重要なお知らせ；ソフトウェアに起因する現象のご連絡

SW1A形 Automation Organizer WindO/I-NV4

HG2J形プログラマブル表示器およびFT2J形プログラマブル表示器一体形コントローラにおいて、以下の現象を確認いたしました。対象製品をご使用のお客様は以下に記載している内容をご確認の上、ご対策くださいますようお願いいたします。

図-3： USB オートラン機能プロジェクト ファイルのダウンロードエラー

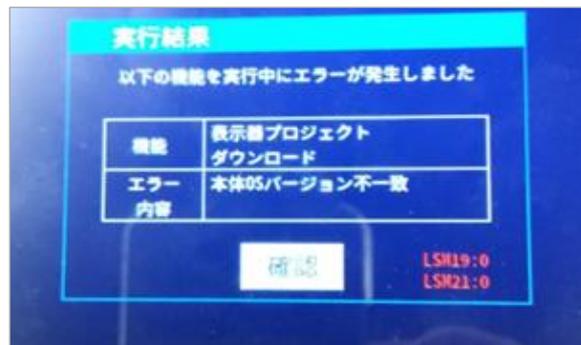
OS バージョン 1.0.0 の HG2J 形に対し、WindO/I-NV4 Ver.3.0.0～Ver.3.0.1 で作成した ZNV プロジェクト ファイルの USB オートラン機能によるダウンロードができません。本体ユニット上では以下のエラーメッセージが表示されます。

OS バージョン 1.0.0 の HG2J 形は、WindO/I-NV4 で作成する ZNX プロジェクト ファイルの USB オートラン機能によるダウンロードに対応しておりません。

OS バージョン 1.1.1 以降の HG2J 形では、USB オートラン機能で ZNX プロジェクト ファイルのダウンロードに対応しました。ただし、OS バージョン 1.1.1 では「現象 No.2」の現象もご確認の上、ご利用くださいますようお願いいたします。

図-6：外部ネットワーク環境

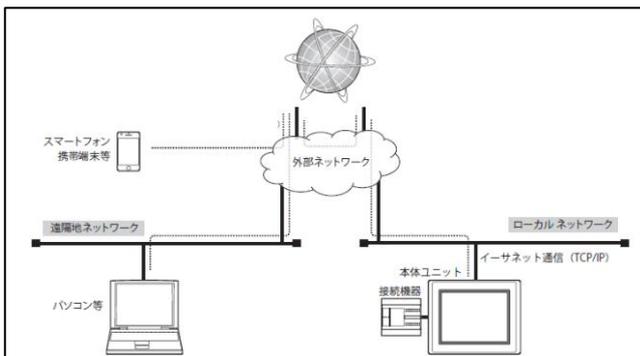
OSバージョン 1.1.1 の HG2J 形および FT2J 形に対し、インターネット経由などの外部ネットワーク環境で WindO/I-NV4 を使用したメンテナンス通信ができません。図-6 のような外部ネットワーク環境で、例えば、WindO/I-NV4 からプロジェクト データのダウンロードを行った場合に、図-7 のエラーメッセージが表示されます。

2024年7月末リリース予定の WindO/I-NV4 Ver.3.1.0 にて対応いたします。
